Atestato Nr. 6606	 projektų rengimo biuras	Objekto pavadinimas: Administracinės paskirties pastato, Deltuvos g. 17A, Ukmergėje, statybos projektas					
Kalvarijų g. 24A–309kab., Vilnius LT-09133, tel.: 8 ~ 617 02800. Įmonės kodas 302494928							
Atestato Nr. A1688	Pareigos PV,PDV	Pavardė Andrius Uogintas	Parašas 	Data 2015.10	Brėžinio pavadinimas: Fasado vėdinimo grotelių žiniaraštis	Laida 0	
Etapas TP	Užsakovas: Nacionalinė teismų administracija		Komplekso Nr. 43-TP-NS-AD- 16		Proj. dalls AD	Lapas 1	Lapų sk. 1

Brėžinio laida	Data	Keitimų pavadinimas, priežastis
A	2015.10.08	1. Fasado apdailos plytų mūras pakeistas į analogiškų klijuojamų klinkerio plytelių apdailą. 2. Atsisakyta cokolio išorinio (apdailinio GB rostverko), keičiama į dek. tinko apdailą ant termoizoliacijos. 3. Fasado apdailos GB plokštės pakeistos į fibrocementinių fasadinių plokščių apdailą. 4. Stogo if fasado cinko-titano lydinio skarda pakeista į plieninę stogo dangą su spec. padengimu.

Siena su vitrina ašyje "K"
detalė D.1

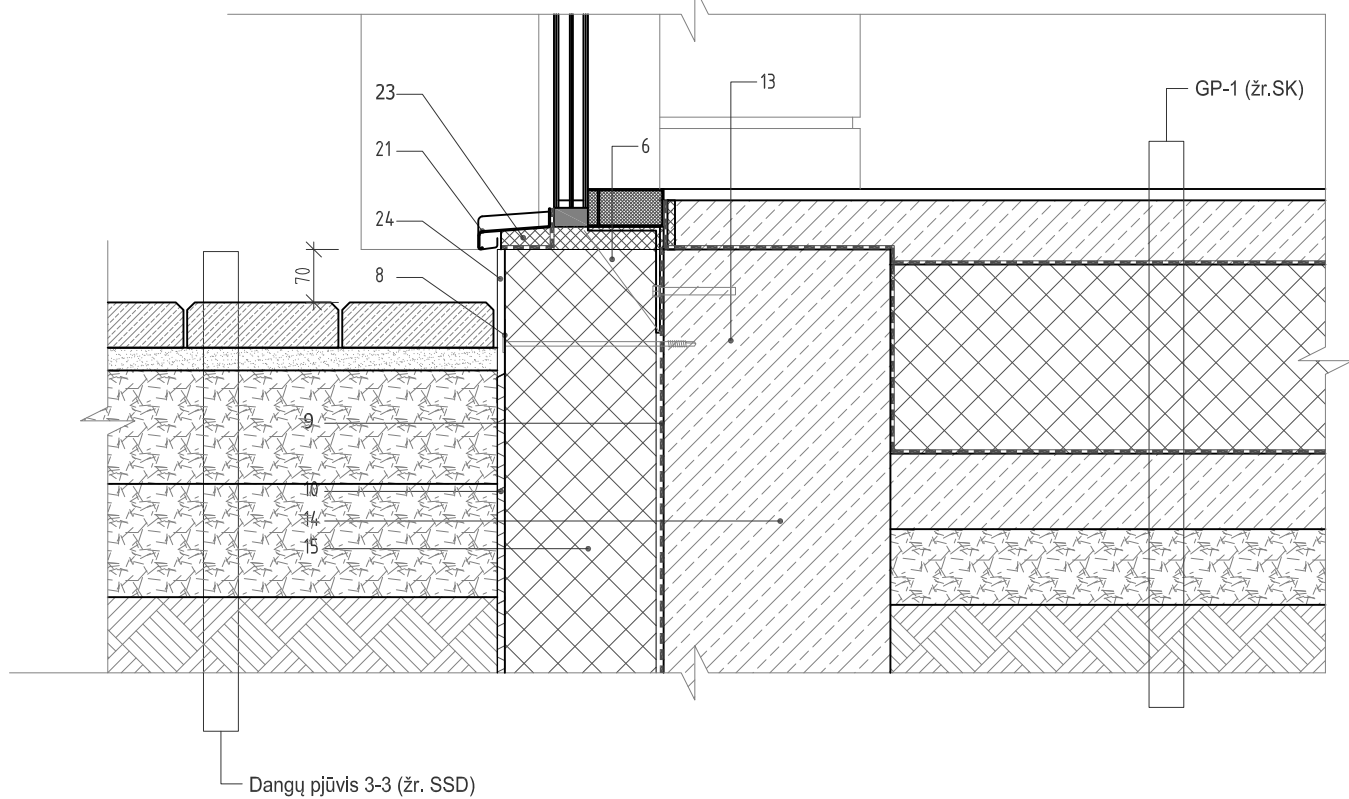
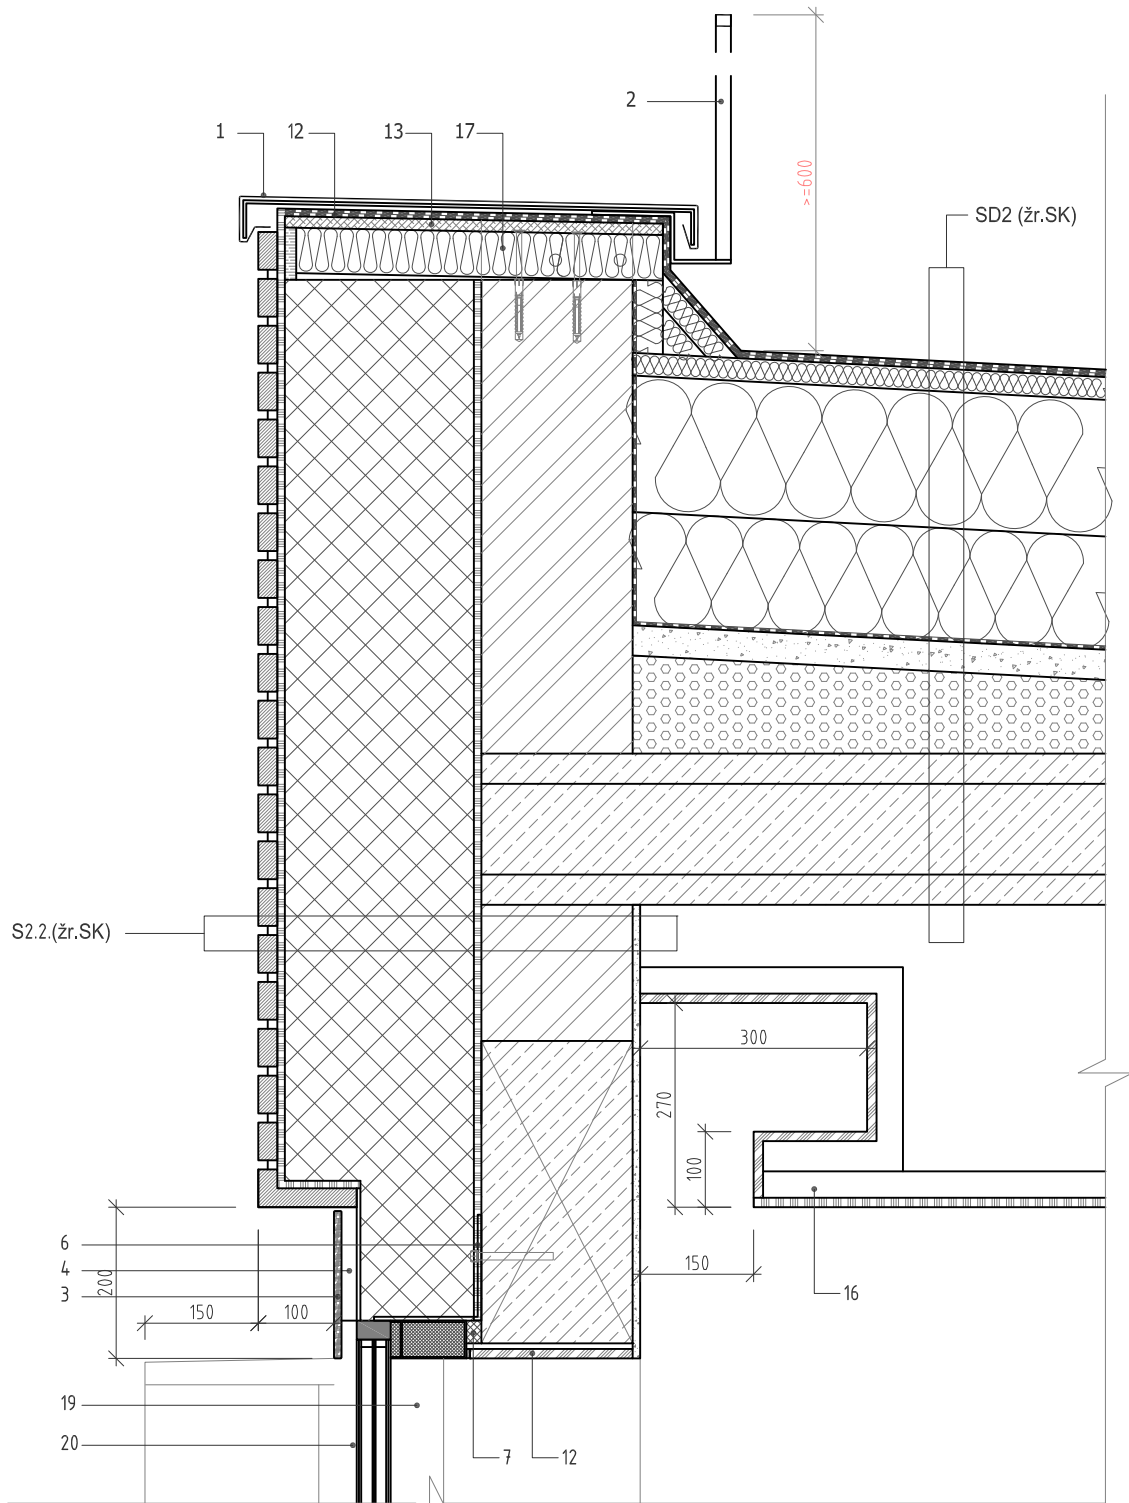
Brėžinio laida	Data	Keitimų pavadinimas, priežastis
A	2015.10.08	1. Fasado apdailos plytų mūras keičiamas į analogiškų klinkerio plytelių apdailą. 2. Ventilijuojama fasado šiltinimo sistema pakeista į neventilijuojamą šiltinimo sistemą su EPS(N) termoizoliacija. 3. Atsisakyta cokolio išorinio (apdailinio GB rostverko), keičiama į dek. tinko apdailą ant termoizoliacijos.

Siena su CORTEN apdaila ašyje "K"
detalė D.2

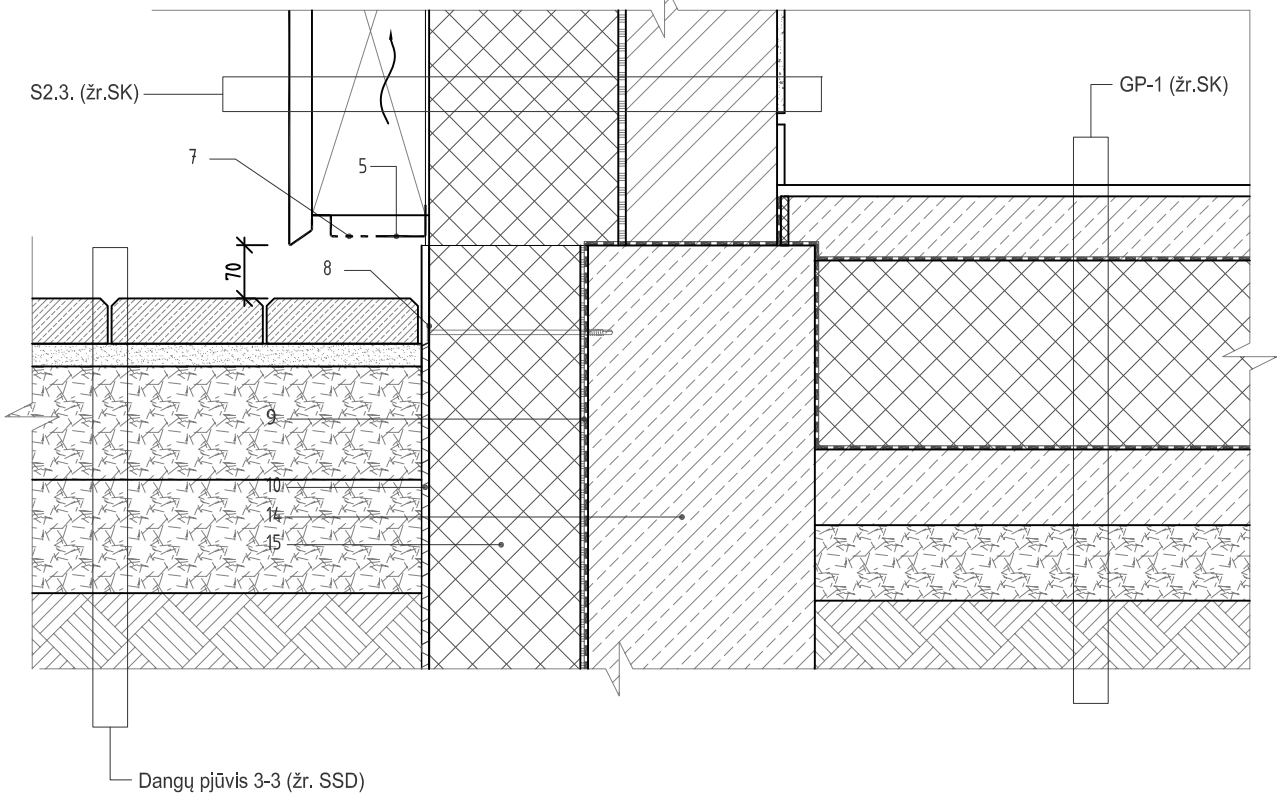
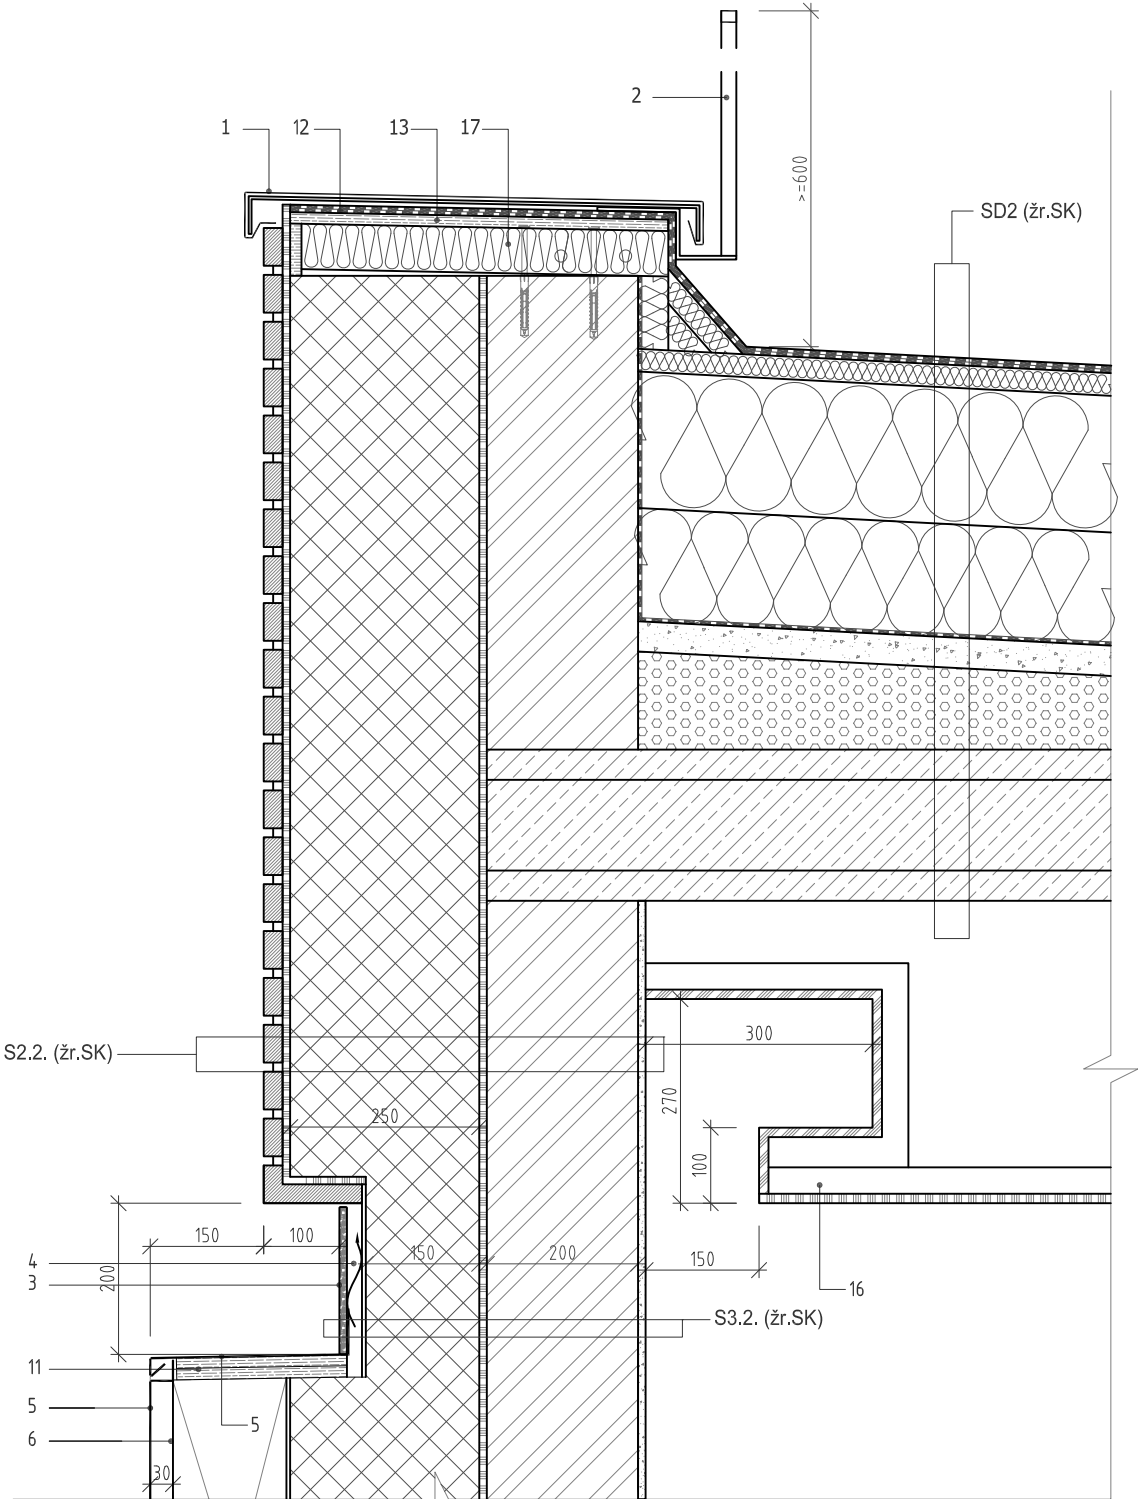
Brėžinio laida	Data	Keitimų pavadinimas, priežastis
A	2015.10.08	1. Fasado apdailos plytų mūras keičiamas į analogiškų klinkerio plytelių apdailą. 2. Ventilijuojama fasado šiltinimo sistema pakeista į neventilijuojamą šiltinimo sistemą su EPS(N) termoizoliacija. 3. Atsisakyta cokolio išorinio (apdailinio GB rostverko), keičiama į dek. tinko apdailą ant termoizoliacijos.

Siena su langu ašyje "5"
detalė D.3

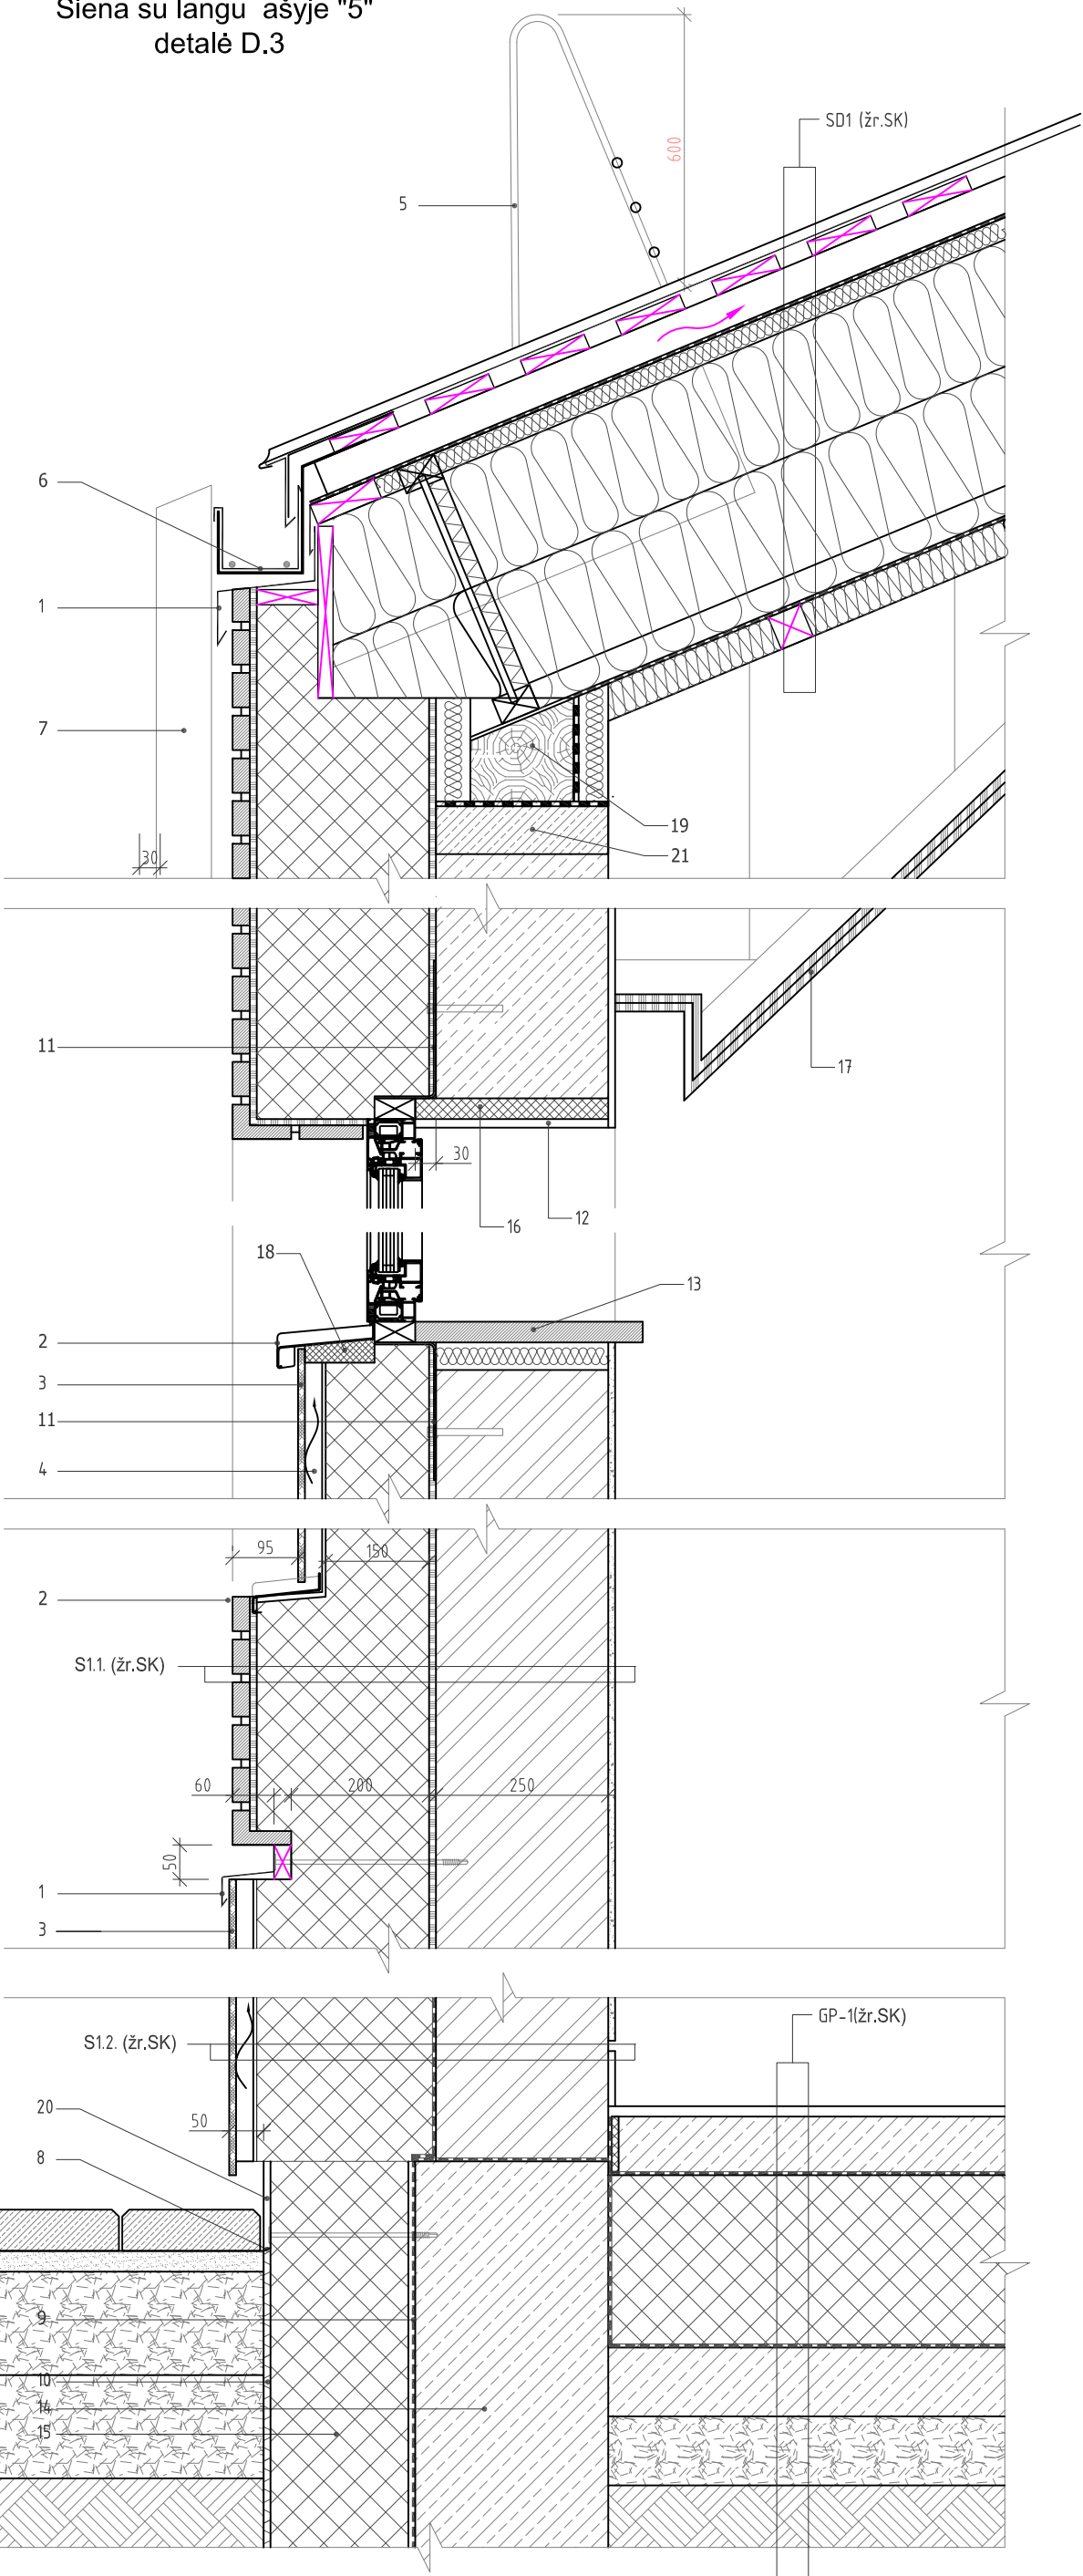
Brėžinio laida	Data	Keitimų pavadinimas, priežastis				
A	2015.10.08	1. Fasado apdailos plytų nuėmimas keičiamas į analogiškų klinkerio plytelių apdailą. 2. Ventiliuojama fasado šiluminio sistema pakeista į neventiliuojamą šiluminio sistemos su EPS(N) termoizoliacija. 3. Atsisakyta cokolio išorinio (apdailinio GB roštverko), keičiama į dek. tinko apdailą ant termoizoliacijos. 4. Fasado apdailos GB plokštės pakeistos į fasadinių plokščių apdailą.				
Atestato Nr. 6506		Objekto pavadinimas:				
		Administracinės paskirties pastato, Deltuvos g. 17A, Ukmergėje, statybos projektas				
Kaimynių g. 24A-309kab., Vilnius LT-09133, tel.: 8 – 617 02800. Įmonės kodas 302494928						
Atestato Nr.	Pareigos	Pavardė	Parašas	Data	Brėžinio pavadinimas:	Laida
A1688	PV, PDV	Andrius Uogintas		2015.10	Detalė D.3	M 1:10
						A
Etapas	Užsakovas:				Komplekso Nr.

Siena ašyje "G"
detalė D.4

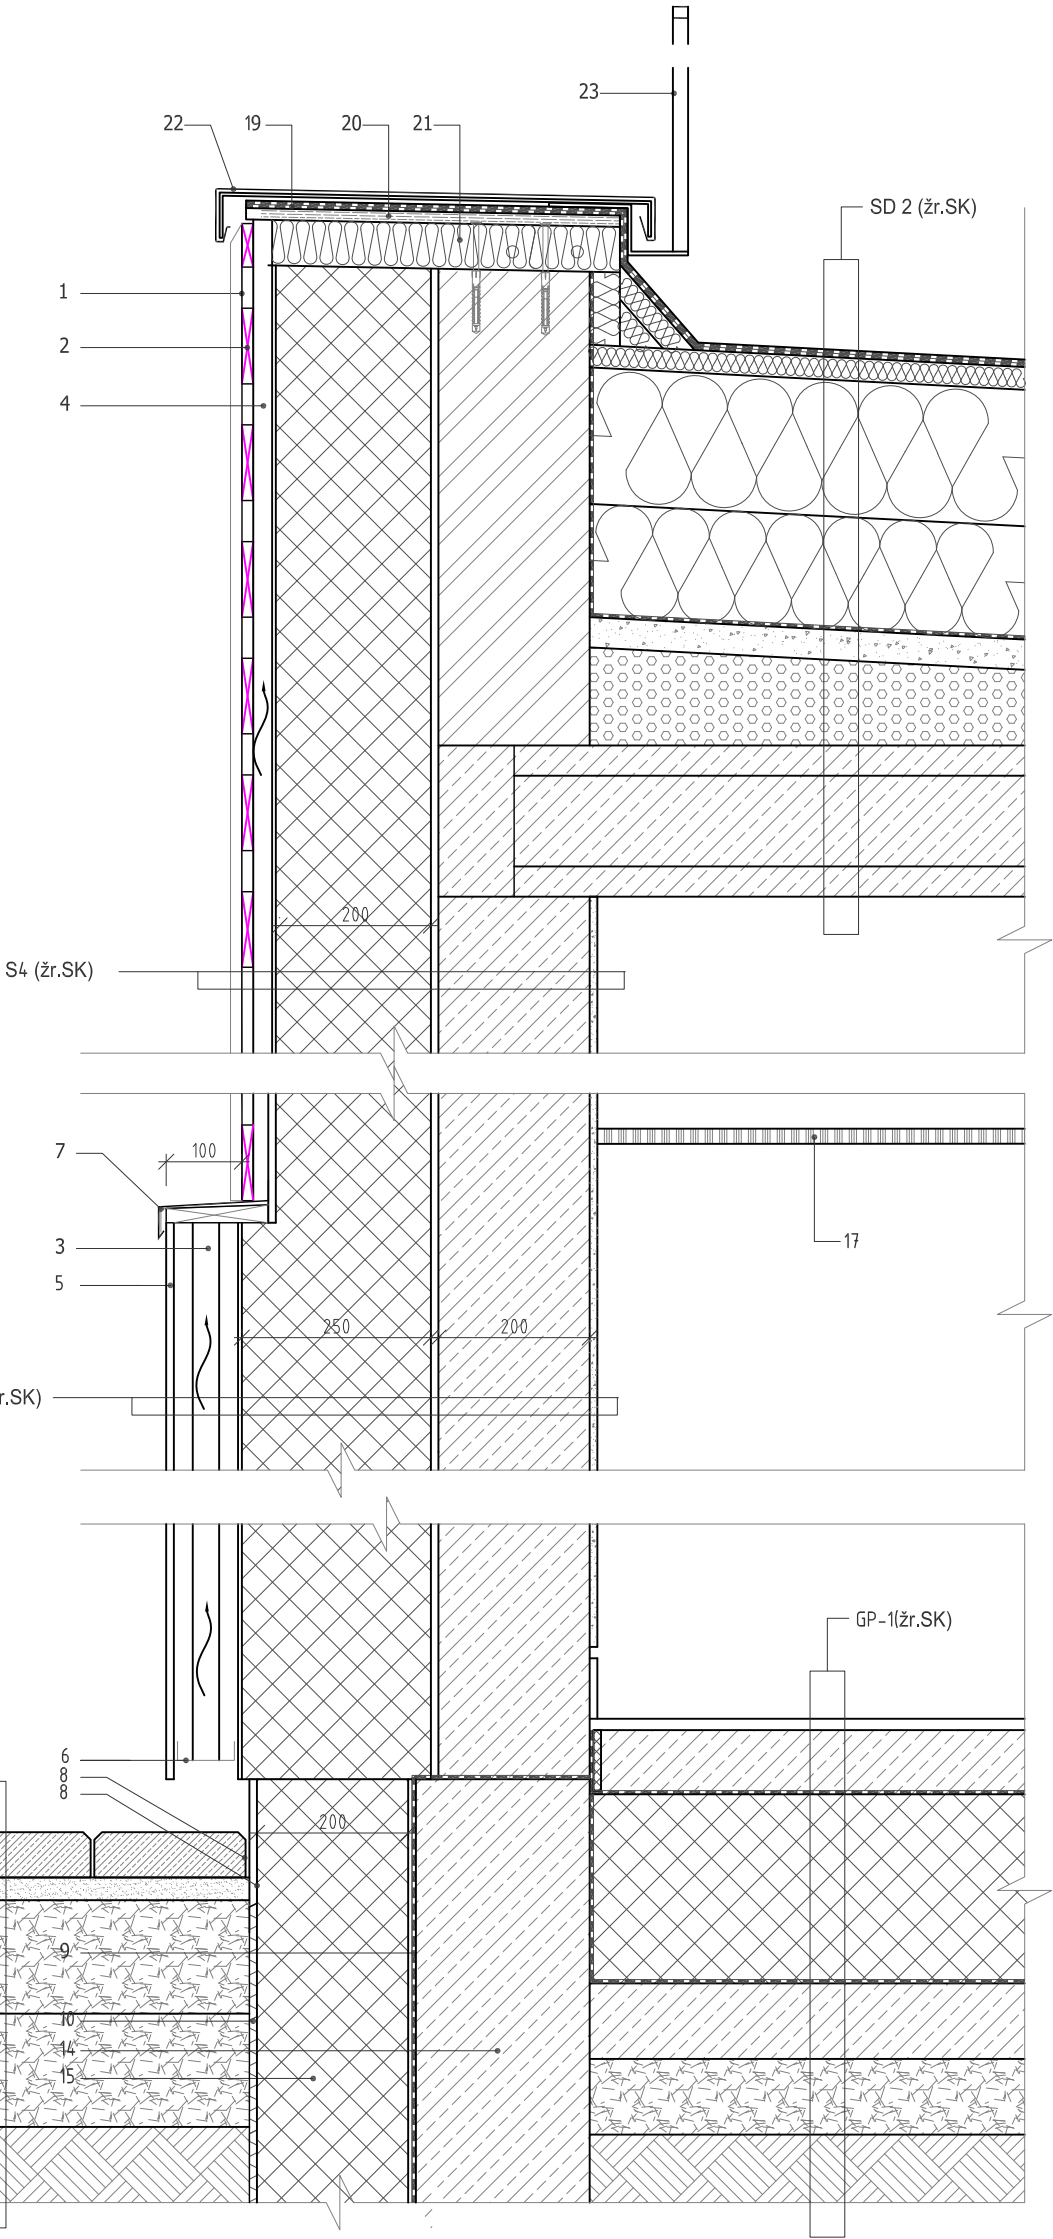
Brėžinio laida	Data	Keitimų pavadinimas, priežastis
A	2015.10.08	1. Ventiliuojama fasado šiltinimo sistema pakeista į neventiliuojamą šiltinimo sistemą su EPS(N) termoizoliacija. 2. Atsisakyta cokolio išorinio (apdailinio GB rostverko), keičiama į dek. tinko apdailą ant termoizoliacijos. 3. Fasado apdailos GB plokštės pakeistos į fasadinių plokščių apdailą.
